国 環 境 収 第 3 3 号  
令和 7 年 1 1 月 2 0 日

国 立 市 長  
濱 崎 真 也  
( 公 印 省 略 )

「東日本旅客鉄道南武線（谷保駅～立川駅間）連続立体交差事業」に係る  
環境影響評価書案等の意見照会について（回答）

図 1

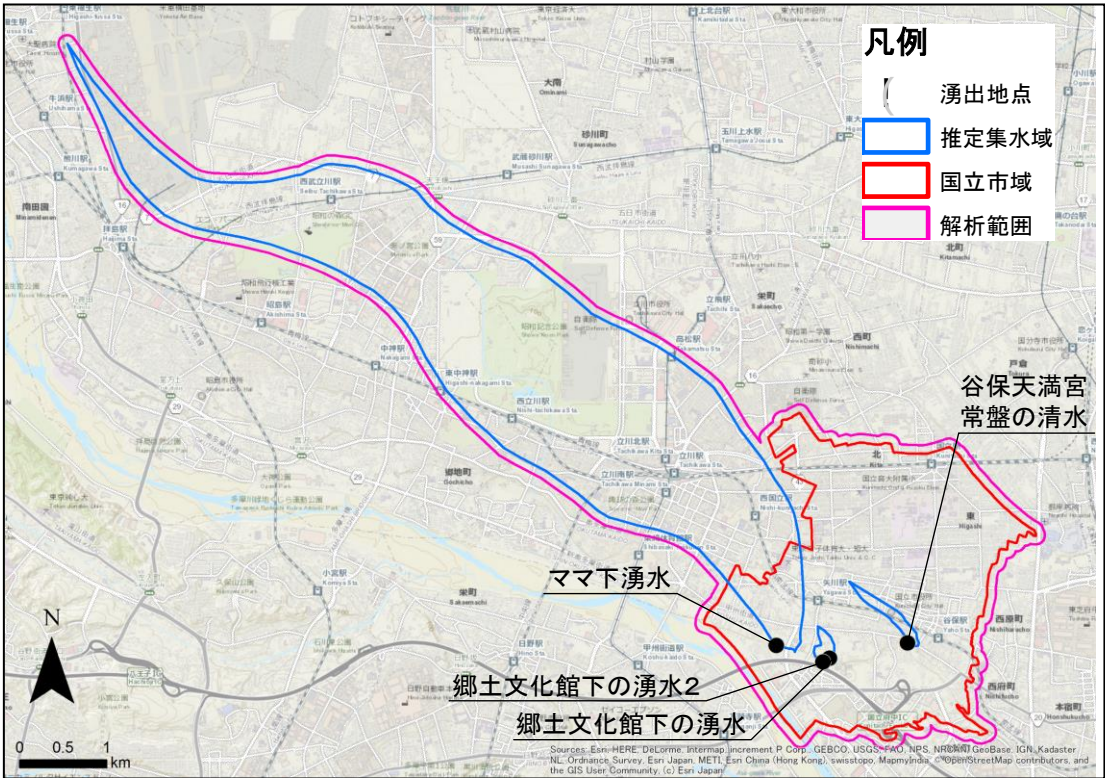
また、国立市内には「ママ下湧水」のほかに、「郷土文化館下」、「谷保天満宮 常盤の清水」などの湧水が存在し、貴重な水環境として市民に親しまれている。これら湧水の集水域は「国立市 湧水の保全に向けた効果的な地下水滋養施策 検討業務委託報告書」のなかで、添付資料の図 1、図 2 のとおりと分析している。

「谷保天満宮 常盤の清水」の集水域は、湧水地点から北西方向に延び、南武線を横断しているほか、「ママ下湧水」も南武線を含む、広域な集水域が形成されている。

このため、これら湧水の集水域において、掘削工事が行われることによる地下水流動の変化や、湧水の湧出機構の攪乱の可能性について再評価を実施するとともに、工事の着手前、工事の施工中、工事の完了後における湧水量の変化など、水環境の継続的なモニタリング体制の構築を含め検討されたい。
